Asunto y/o Ref.: Respuesta a las Observaciones Técnicas presentadas para la Invitación Pública 038 de 2019 “**ADQUISICIÓN, CONFIGURACIÓN E IMPLEMENTACIÓN DE INFRAESTRUCTURA DE HARDWARE, SOFTWARE DE GESTIÓN Y SISTEMA DE RESPALDOS (BACKUPS) PARA LOS SERVICIOS INFORMÁTICOS DE LA UNIVERSIDAD DE CUNDINAMARCA**”.

La Dirección de Sistemas y Tecnología se permite relacionar las respuestas a la Subsanción técnica recibidas para la invitación pública relacionada en el asunto. A continuación, nuestras observaciones a cada oferente:

ANEXO N° 10. REQUERIMIENTOS TÉCNICOS HIPERCONVERGENCIA. Sección 1. Solución de Hiperconvergencia. Ítem 17 Disco Caché.

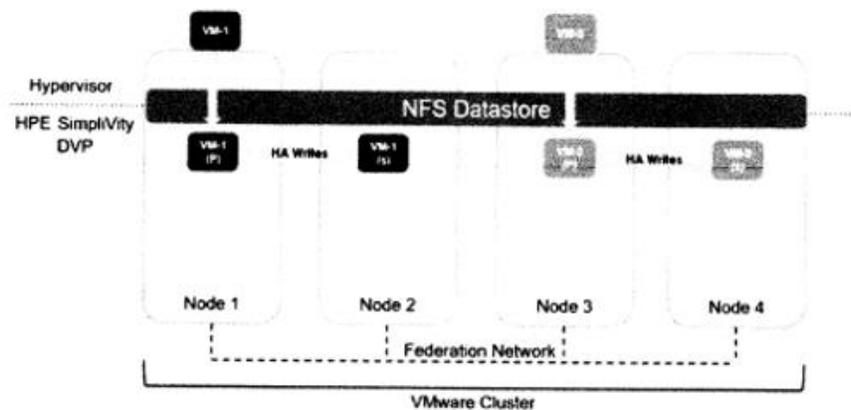
- Los datos más frecuentemente requeridos por una máquina virtual (Hot Data) deben estar localizados en el mismo nodo físico.

El oferente UT UDEC responde este ítem con el documento "HPE SIMPLIVITY 380 – Installation and Maintenance Guide" pero no especifica la sección, número de folio o de hoja donde se puede evidenciar claramente el cumplimiento de este requerimiento de la Universidad. Por el contrario, este documento sólo habla de la instalación física del hardware y lógica del software Hiperconvergente, así como un Troubleshooting básico; en ninguna sección explica características propias de la solución como lo que se solicita en este ítem. Esto va en contra de lo solicitado en los términos de referencia, **Documentación Técnica Solicitada**, numeral 1 en el cual se debe diligenciar la columna FOLIO con la especificación requerida para evidenciar el cumplimiento de las obligaciones solicitadas.

El oferente UT UDEC propone una solución de Hiperconvergencia basado en HPE Simplivity, la cual no almacena los datos requeridos por una máquina virtual en el mismo nodo físico, sino en dos nodos físicos. El link de referencia se encuentra en <https://community.hpe.com/t5/Shifting-to-Software-Defined/How-VM-data-is-managed-within-an-HPE-SimpliVity-cluster-Part-1/bap/7019102>

R/: La Universidad de Cundinamarca se permite aclarar que al realizar la consulta directamente con el Fabricante SIMPLIVITY se pudo corroborar que, los datos se encuentran localizados en el mismo nodo donde se ejecute la máquina virtual. Por tanto, no será tenida en cuenta su observación.
